改善箇所説明図

基準不適合発生箇所

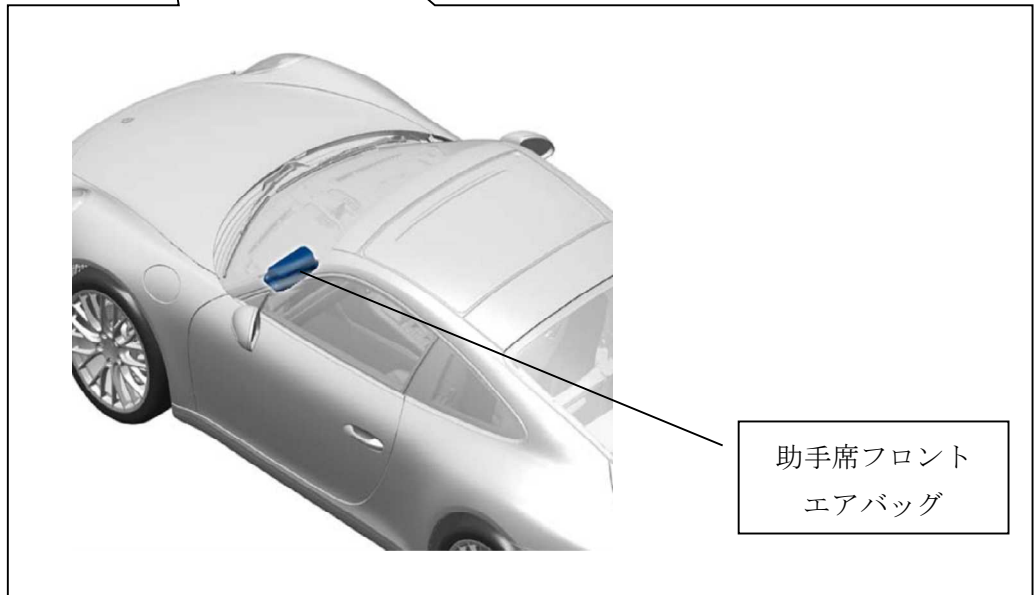
助手席フロントエアバッグのインフレーター(膨張装置)において、製造管理が不適切なため、点火剤が設計通り調合されていないものがある。そのため、衝突時に助手席フロントエアバッグが展開せず、乗員が過度の傷害を負うおそれがある。
